**Pan
Bogdan Jarota
Starosta Zgierski**

Na podstawie art. 241 Kodeksu postępowania administracyjnego składam wniosek o poprawę danych dotyczących prowadzonej bazy ewidencji gruntów i budynków.

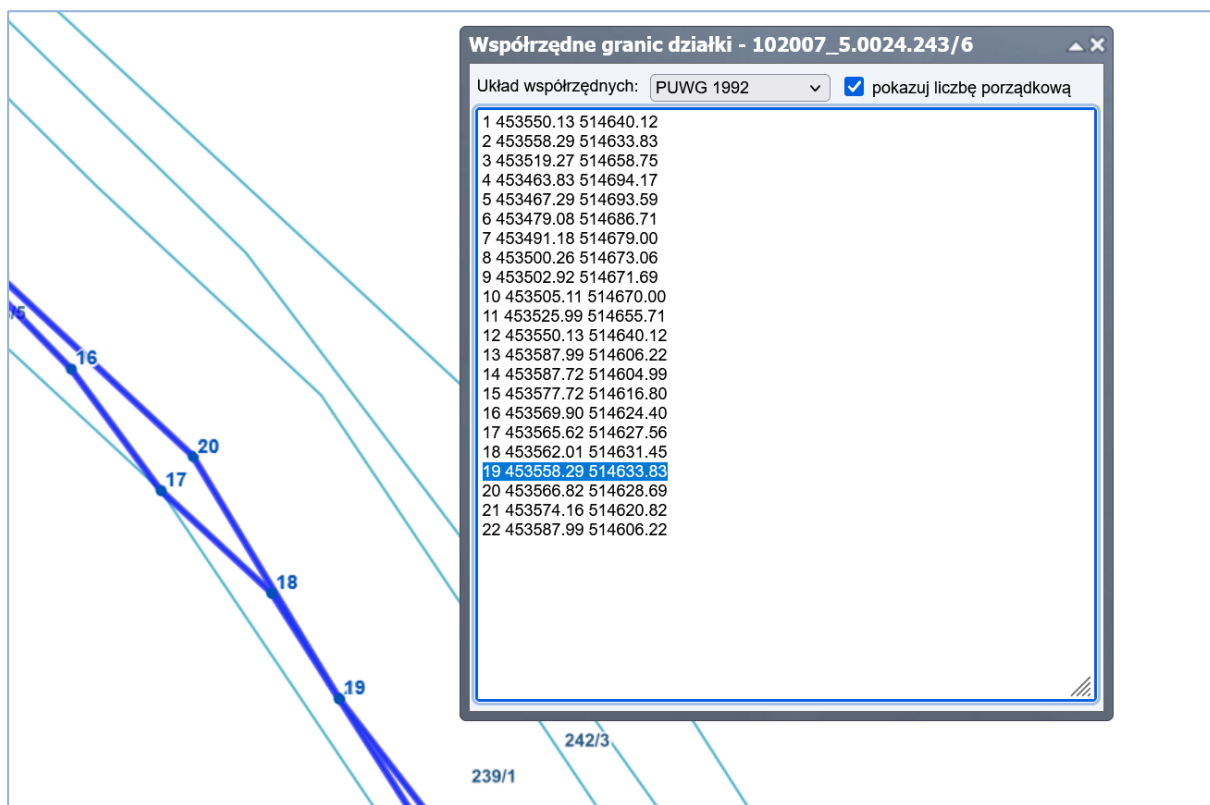
W bazie ewidencji gruntów i budynków, którą Państwo prowadzą pojawił się błąd w geometrii działki [102007_5.0024.243/6](#), która składa się z dwóch obszarów połączonych wierzchołkami w punkcie oznaczonym na poniższym rysunku numerem 19.

Istnienie takiej sytuacji w terenie jest praktycznie niemożliwe, ponieważ kąt poziomy w punkcie styku jest na poziomie 1,5 stopnia.

W związku z powyższym wnoszę o niezwłoczną poprawę wskazanego błędu, w trosce o właściwą jakość i wiarygodność rejestru państwowego.
